## **Rapport de l'Inspection des installations classées**

Visite d'inspection du 04/09/2025

#### **THERMOCOMPACT S.A.**

Références : [20250904\\_RAP\\_Insp\\_Thermo\\_DAE](#)

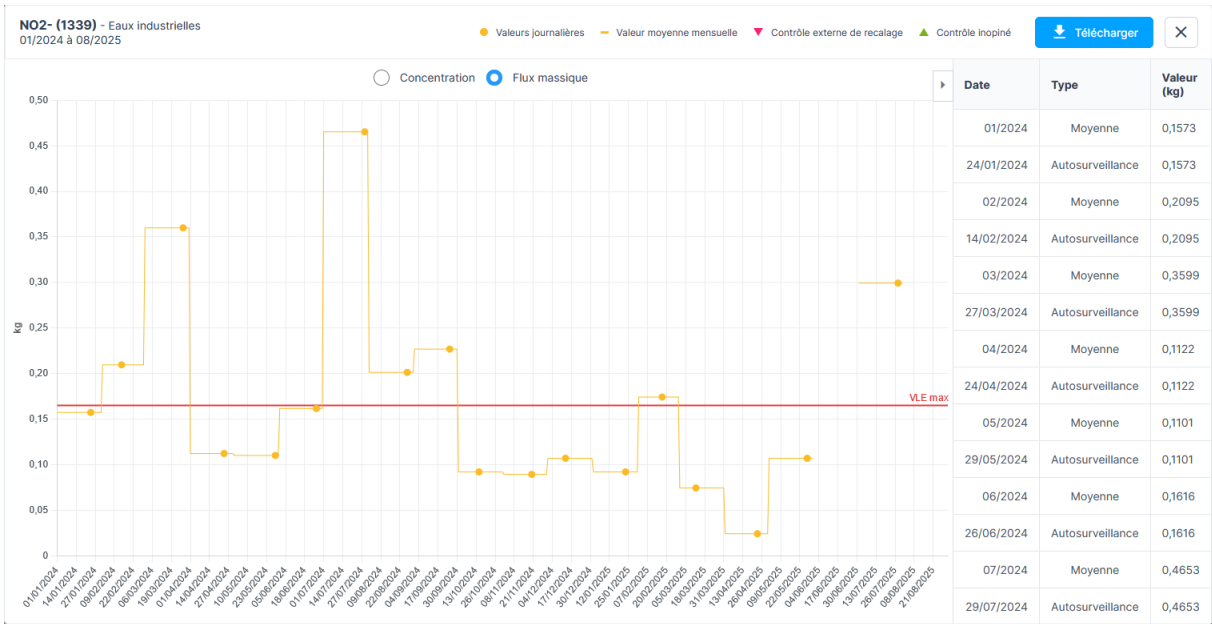
L'examen des résultats de la surveillance des rejets en nitrites (via GIDAF) depuis janvier 2024 montre 12 dépassements de la concentration sur 18 et 7 dépassements en flux (cf le graphe du flux en nitrites ci-dessous).

Le contrôle inopiné 2024 montre également un dépassement de la concentration en nitrites (18 mg/l au lieu de 1 mg/l) et en flux (2 kg/j au lieu de 0,16 kg/j).

Il apparaît effectivement que depuis janvier 2025, il y a eu seulement un léger dépassement en flux en janvier 2025 (0,174 kg/j au lieu de 0,165 kg/j) et un dépassement en juillet 2025.

La déclaration d'autosurveillance de juillet 2025 (via GIDAF) montre, pour la seule mesure du mois, un dépassement de la concentration en nitrites (3,44 mg/l au lieu de 1 mg/l) et en flux (0,29 kg/j au lieu de 0,16 kg/j).

Il est à noter que l'AP du site de 2003 fixe la concentration maximum à 1 mg/l, et un flux maximum à 165 g/j, et que l'AM du 30 juin 2006 fixe la concentration maximum en nitrites à 20 mg/l, (soit 3,3 kg/j si admissible par le milieu). Cette valeur de 1 mg/l dans l'AP de 2003 n'est pas issue de l'acceptabilité milieu mais de l'ancien AM traitement de surface du 26/09/1985.

L'exploitant précise qu'il a demandé à l'inspection le relèvement de cette valeur limite en 2013. Après vérification, l'inspection confirme cette demande du 28 décembre 2013 dans le bilan de fonctionnement.
<b>Demande à formuler à l'exploitant à la suite du constat :</b>
L'inspection ne pourra éventuellement relever les valeurs de rejet en nitrites qu'en fonction des résultats de l'étude de compatibilité milieu qui doit être complétée par l'exploitant d'ici mi-novembre (cf constat n°4). L'étude transmise jusqu'à maintenant ne traite pas les nitrites.
<b>Type de suites proposées :</b> Avec suites
<b>Proposition de suites :</b> Demande d'action corrective, Demande de justificatif à l'exploitant
<b>Proposition de délais :</b> 2 mois
